JAKUB KWAŚNY
PREZYDENT TARNOWA

W odpowiedzi na Pana wniosek, znak KRM.0003.508.2025, z dnia 16 października 2025 roku, dotyczący organizacji ruchu na rondzie w ciągu ul. Lwowskiej, w załączeniu niniejszego pisma przekazuję wnioskowane materiały opracowane przez Zarząd Dróg i Komunikacji w Tarnowie:

Raport z kontroli efektywności organizacji ruchu na skrzyżowaniu ulic Lwowskiej – Słonecznej - Okrężnej

OPINIA AUDYTORA BRD

DIAGRAM RUCHU OBECNY

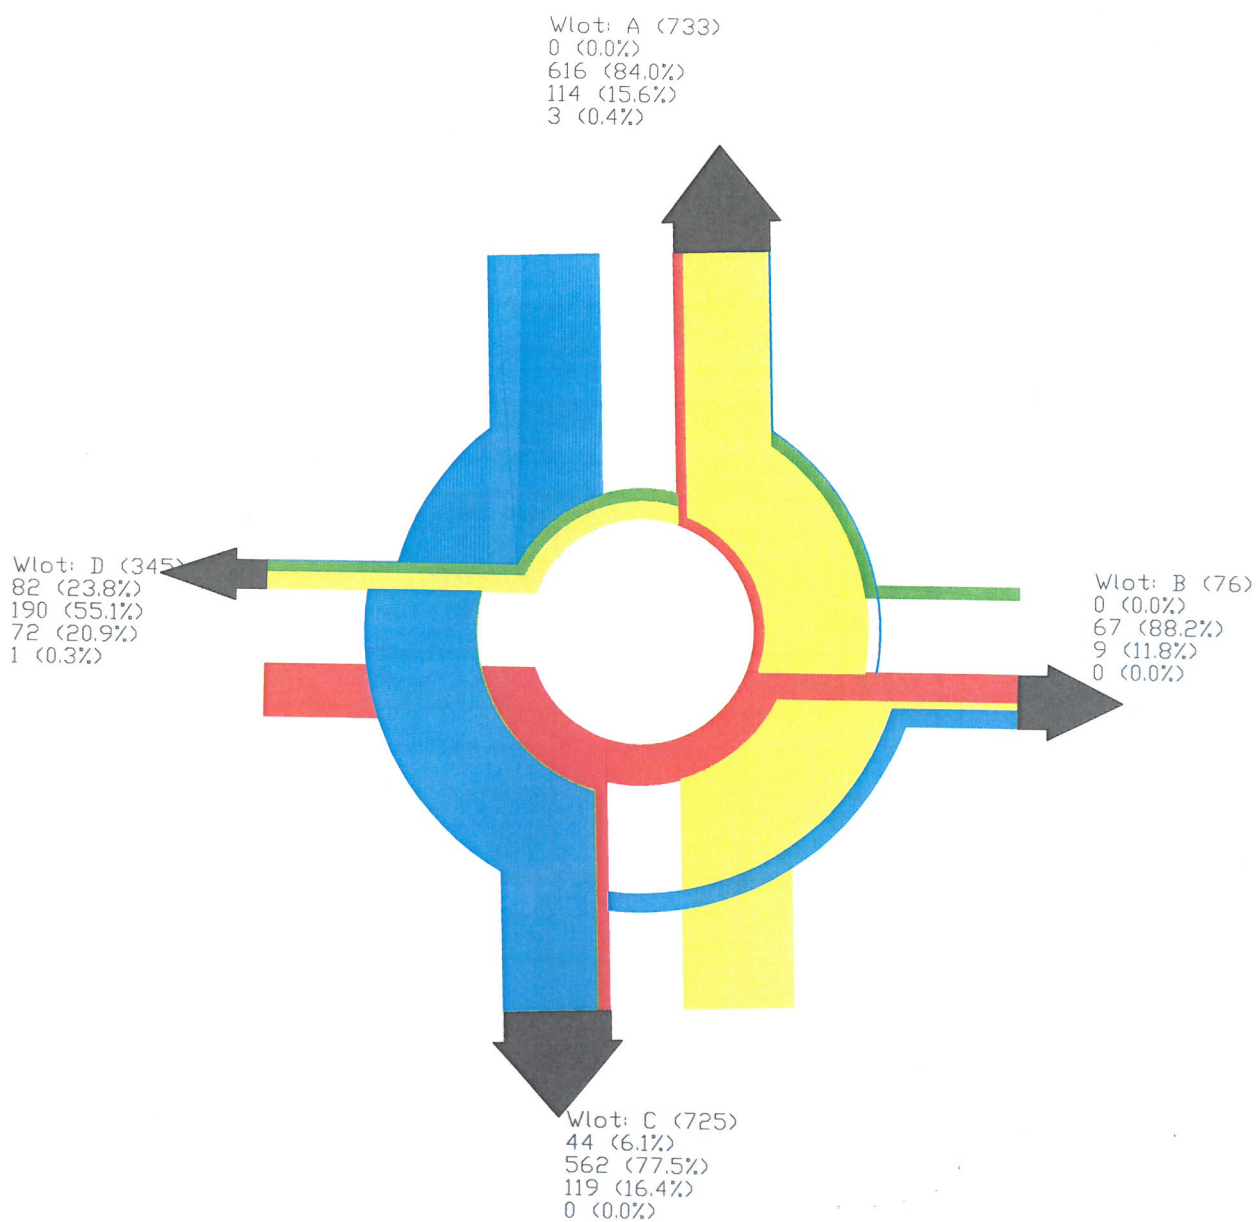
Długość (zasięg) kolejki Lk [m]					126		3		165		27					
Przepustowość rzeczywista wlotów ronda																
Przepustowość rzeczywista ronda Crr [P/h]					1943											
Przepustowość rzeczywista wlotu Crwl [P/h]					758		79		750		357

Wskaźnik dopuszczalnego wzrostu ruchu wrr [%]	3.5															
Pwl [-]	0.967															
Rezerwa przepustowości rzeczywistej wlotu delta Crwl [P/h]	25				3				25				12			
OBLICZANIE PRZEPUSTOWOŚCI I OCENA WARUNKÓW RUCHU NA SKZYŻOWANIU TYPU RONDO																
OBLICZENIE PRZEPUSTOWOŚCI RZECZYWISTEJ RONDA												FORMULARZ		3a		
I krok iteracji																
Wlot	A				B				C				D			
Relacja	AB	AC	AD	AA	BC	BD	BA	BB	CD	CA	CB	CC	DA	DB	DC	DD
Udział procentowy relacji w ruchu na wlocie Qr/Qwl 100 [%]	15.6	84.0	0.0	0.4	11.8	88.2	0.0	-	16.4	77.5	6.1	-	20.9	55.1	23.8	0.3
Natężenie wyjściowe do iteracji Qwl [P/h]	769				79				761				363			
Natężenie nadrzędne na jezdni ronda Qnwl [P/h]	205				795				400				778			
Graniczny odstęp czasu tg [s]	4.8				4.8				4.8				4.8			
Odstęp czasu między pojazdami tf [s]	2.9				2.9				2.9				2.9			
Udział proc. nat. na lewym pasie wlotu dwupasowego w całym natężeniu nba wlocie ml [%]	-				-				-				-

DIAGRAM RUCHU ANALIZA

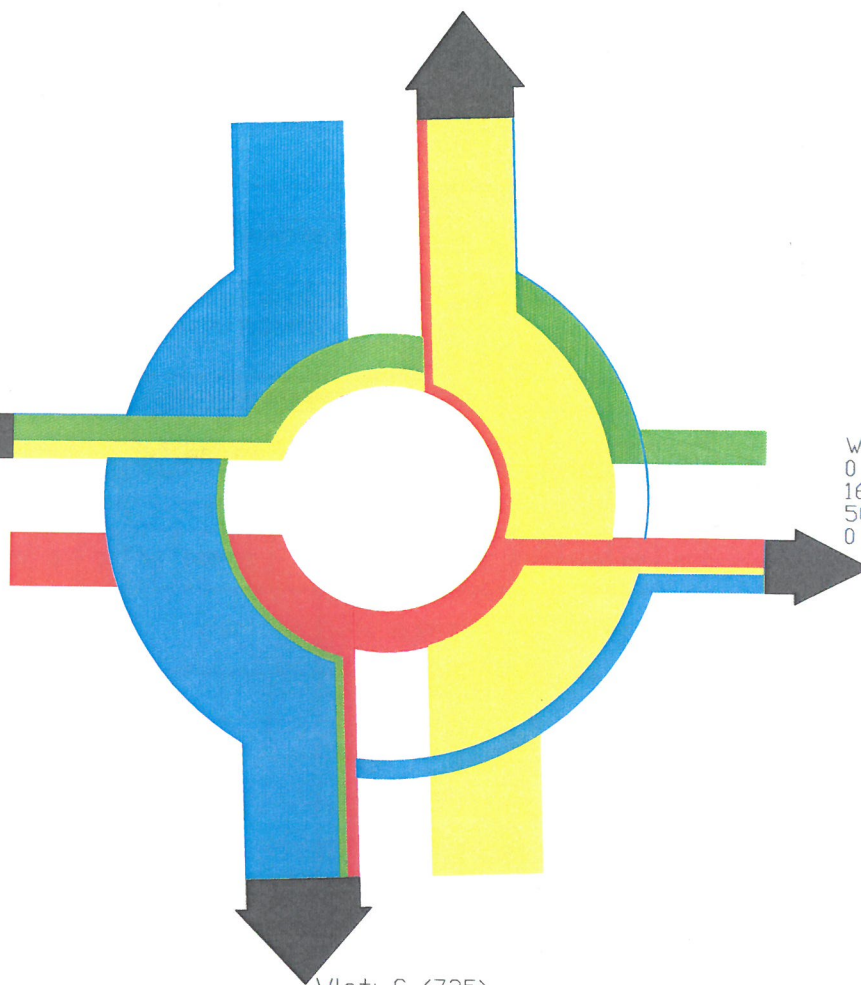
Długość (zasięg) kolejki Lk [m]	217	12	165	29
Przepustowość rzeczywista wlotów ronda				
Przepustowość rzeczywista ronda Crr [P/h]	2019			
Przepustowość rzeczywista wlotu Crwl [P/h]	733	218	724	345

Wskaźnik dopuszczalnego wzrostu ruchu wrr [%]	0.0															
Pwl [-]	1.000															
Rezerwa przepustowości rzeczywistej wlotu delta Crwl [P/h]	0	0	-1	0												
OBLICZANIE PRZEPUSTOWOŚCI I OCENA WARUNKÓW RUCHU NA SKrzyżOWANIU TYPU RONDO																
OBLICZENIE PRZEPUSTOWOŚCI RZECZYWISTEJ RONDA												FORMULARZ	3a			
I krok iteracji																
Wlot	A				B				C				D			
Relacja	AB	AC	AD	AA	BC	BD	BA	BB	CD	CA	CB	CC	DA	DB	DC	DD
Udział procentowy relacji w ruchu na wlocie Qr/Qwl 100 [%]	15.6	84.0	0.0	0.4	22.9	77.1	0.0	-	16.4	77.5	6.1	-	20.9	55.1	23.8	0.3
Natężenie wyjściowe do iteracji Qwl [P/h]	733				218				725				345			
Natężenie nadrzędne na jezdni ronda Qnwl [P/h]	338				757				381				783			
Graniczny odstęp czasu tg [s]	4.8				4.8				4.8				4.8			
Odstęp czasu między pojazdami tf [s]	2.9				2.9				2.9				2.9			
Udział proc. nat. na lewym pasie wlotu dwupasowego w całym natężeniu nba wlocie ml [%]	-				-				-				-
